Mission régionale d'autorité environnementale

Île-de-France

**Avis en date du 21 novembre 2018  
de la Mission régionale d'autorité environnementale d'Île-de-France  
sur le projet de construction d'un ensemble immobilier mixte situé à  
Ivry-sur-Seine (Val-de-Marne)**

**Figure 99 : Classement sonore des voies (Source : DRIEE-IF)**

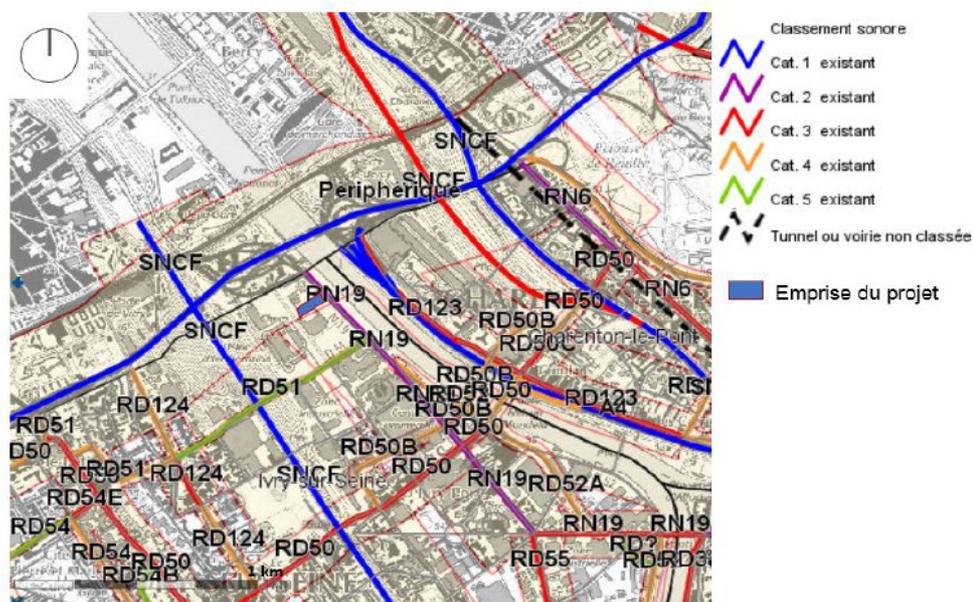
Le projet est soumis au bruit de deux infrastructures routières de catégorie 1 du classement des infrastructures routières<sup>2</sup> (autoroute A4 et boulevard périphérique) et d'une de catégorie 2 (la RD169 quai Marcel Boyer).

À 180 mètres du projet, le faisceau des voies ferrées de la gare d'Austerlitz et du RER C, en catégorie 1 du classement sonore ferroviaire<sup>3</sup>, n'est pas mentionné dans l'étude d'impact.

**La MRAe recommande de compléter l'étude d'impact en incluant le faisceau des voies ferrées de la gare d'Austerlitz et du RER C dans l'analyse des nuisances sonores.**
